工程指示 / 要求簡箋(E.I.)

工程指示編號：EI / 6217 / 23

工程名稱：將軍澳日出康城 11

工程項目：幕牆 母料內有螺絲 投訴

蝴蝶窗 AS-10A

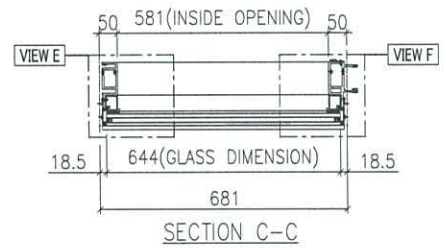
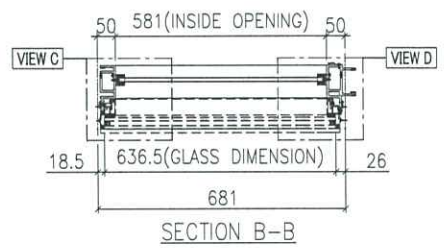
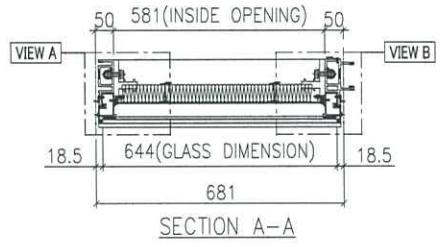
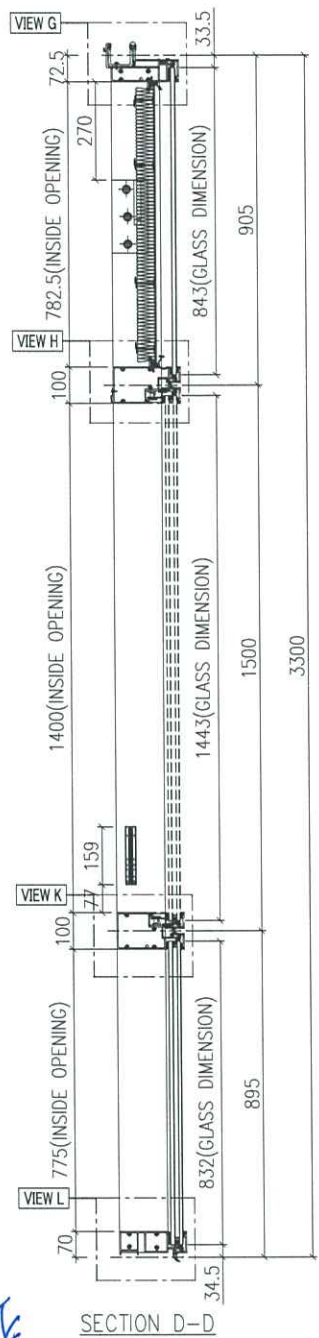
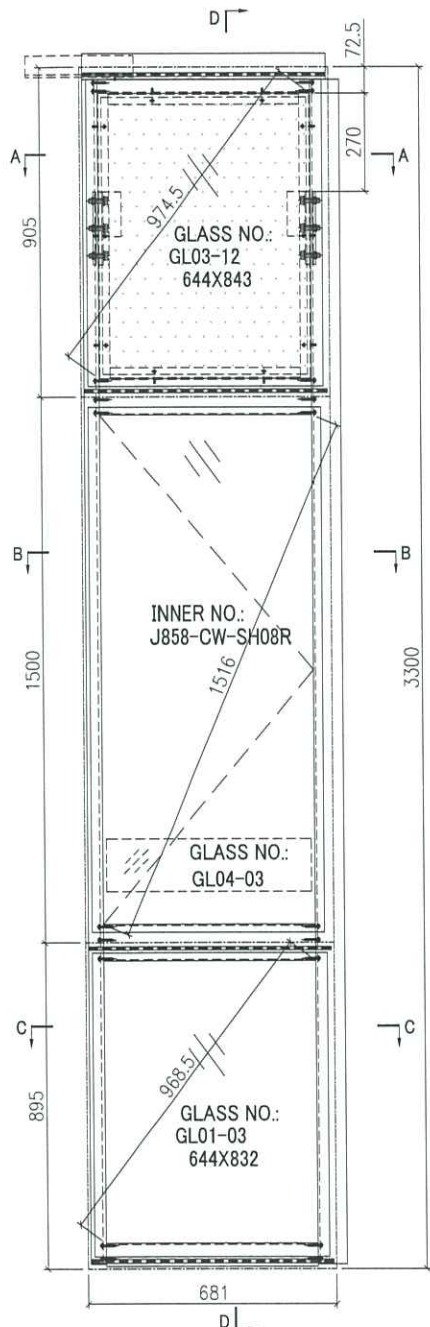
因應多次發現母料內有螺絲尾突出，阻安裝公料進入。
請留意單元生母企收死牆副框和生下梗副框位置，
必須使用螺絲 BM 內的 3/16"x 5/16" 長 (約 7.8mm 長) 螺絲。
否則螺絲尾突出。阻安裝公料進入不能安裝。
請檢查已查生產單元件，和 QC 跟進此位置

Handwritten blue text: 要用 3/16 x 5/16 長 不可超長 免出中

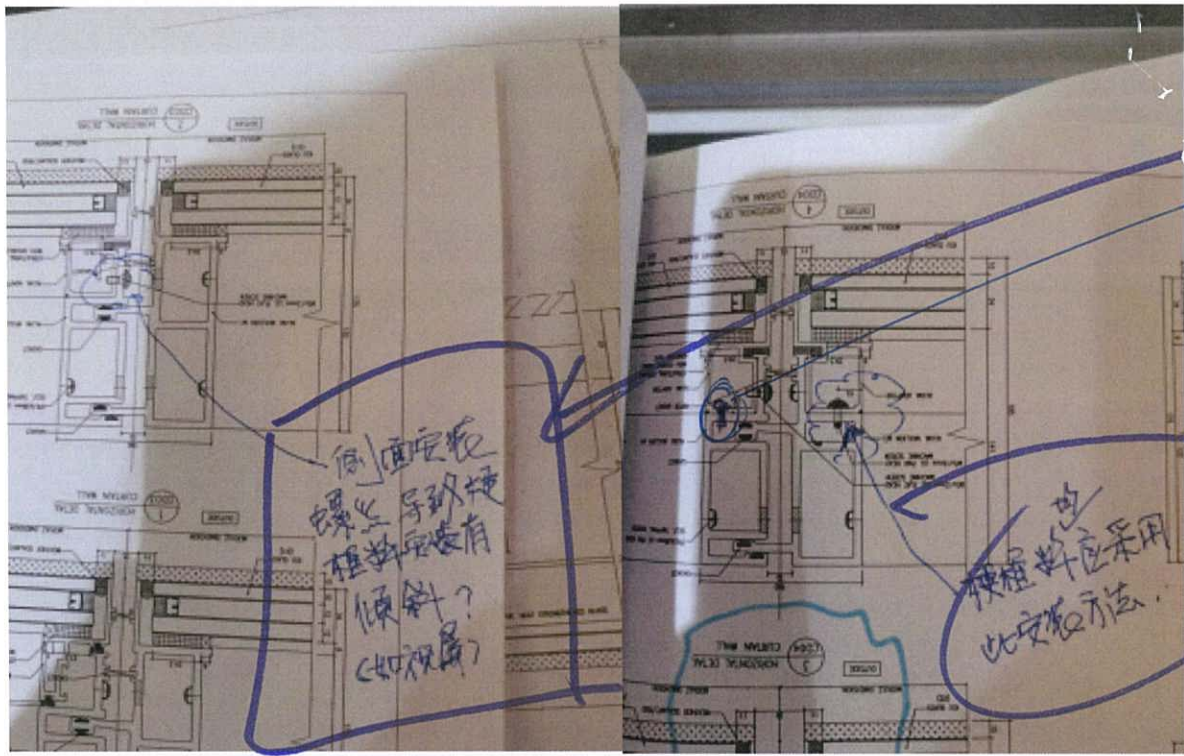
6、梗框料安装倾斜，a>生公企大样图为正面收螺丝，拆图为侧面；b>生母企大样图为侧面收螺丝，完成后出现摇晃不紧固（见附件视频）：

母料内

有虫咬

阻穿台
